**OGGETTO: Synthomer S.r.l. – Impianto di Filago (BG). Decreto autorizzativo ministeriale n. 523 del 9/12/2021, pubblicato in GU SG n.1 del 03/01/2022. Risposta a diffida prot. 3018 MASE ricevuta via PEC in data 9/1/2024 per inosservanza delle prescrizioni autorizzative di cui alla nota ISPRA prot. 68932 del 15/12/2023.**

Diffida prot. 3018 del 09/01/2024 - MASE

**Relazione tecnica**

Andamento dei dati minuto di COT (blu) con la chiusura della valvola G3 (rosso)

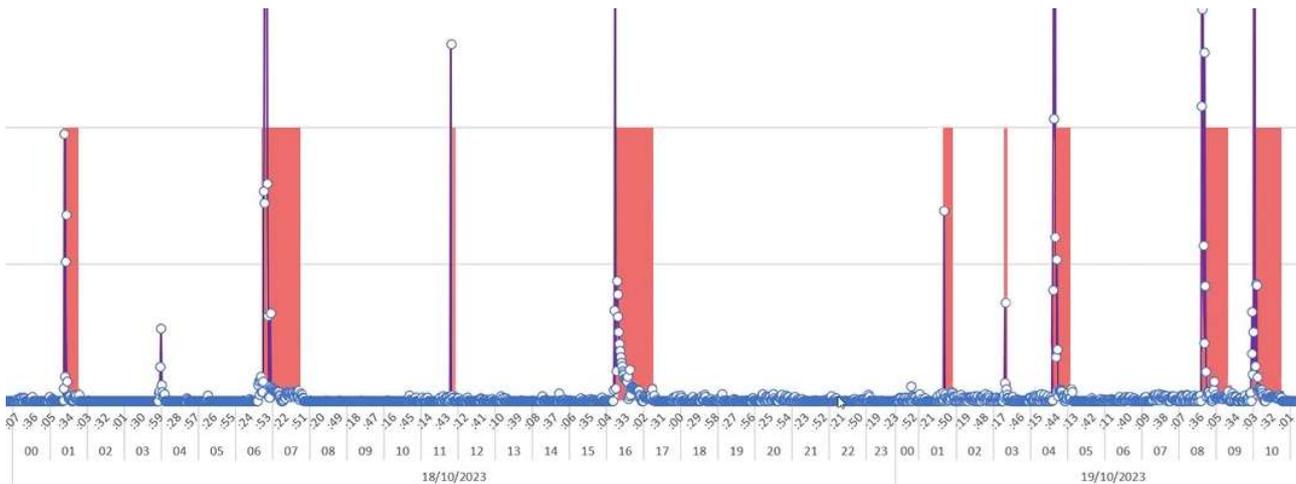
Analizzando il grafico che sovrappone i dati di COT rilevati al camino (in blu) e le chiusure della valvola G3 a causa delle anomalie sopra descritte (in rosso) sembra non esserci contemporaneità tra i due fenomeni, con i picchi di COT che precedono sempre di qualche minuto la chiusura della valvola G3. Riteniamo però che ciò non rappresenti quanto accaduto.

In particolare non è possibile che il valore di COT possa scendere prima che la valvola G3 chiuda, in quanto è proprio il blocco del sistema (compreso il lavaggio con aria della camera di combustione, per ragioni di sicurezza) il presupposto che porta alla discesa del valore di COT al camino. La sequenza degli eventi è:

1. anomalia tecnica / problema di combustione aria-metano all'impianto Tarex 1,
2. fermo impianto Tarex 1, blocco G3 e salita del parametro COT,
3. flussaggio della camera di combustione,
4. discesa del parametro COT.

Gli step 3 e 4 sono successivi al blocco della valvola G3 e al fermo dell'impianto Tarex 1. Non è possibile siano antecedenti a tale blocco, come invece apparentemente riportato nel grafico sottostante.

In altre parole riteniamo che tali picchi siano stati determinati da problematiche di combustione aria/metano che hanno portato ad avere COV e metano incombusti (COT elevato) negli istanti in corrispondenza del blocco del sistema (fermo Tarex 1, chiusura G3 ed arresto portata al camino). Ciò è confermato dal fatto che il sistema di controllo di processo (DCS) al momento del monitoraggio era temporalmente sfasato rispetto all'orario internazionale convenzionale. Tale disallineamento temporale (circa 8 minuti da rilevazione ad inizio dicembre) è legato alla necessità di mantenere il sistema DCS totalmente scollegato da internet, per ovvie ragioni di cybersecurity.

Alla luce di tale sfasamento temporale, le chiusure della valvola G3 (indicate in rosso nel grafico) sono in realtà spostate verso sinistra di 8 minuti, con assoluta sovrapposizione con i picchi di COT sotto indagine.

Di seguito lo stesso grafico dopo il riallineamento temporale.

Andamento dei dati minuto di COT (blu) con la chiusura della valvola G3 (rosso), dopo correzione sfasamento temporale di 8 minuti
